监理工程师通知单

工程名称：京能上海天马物流园3MW分布式光伏项目

编号：JNSH-ZHJL-ZLTZD-004

事由：关于组件压块问题事宜

附图2张：

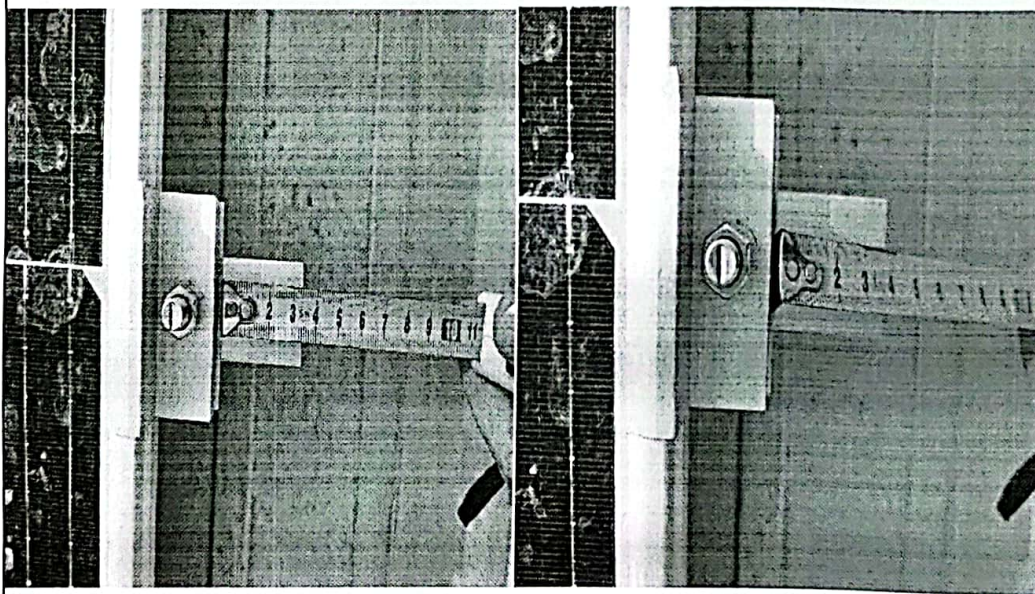
1、监理在巡视检查时发现，3#屋面组件安装时，部分边压块边缘至导轨末端至少预留10cm。与业主质量要求手册不符（需整改）

现要求你方对以上问题引起重视，否则造成的一切后果将由你方承担，并于72小时之内整改完成，并且书面回复。
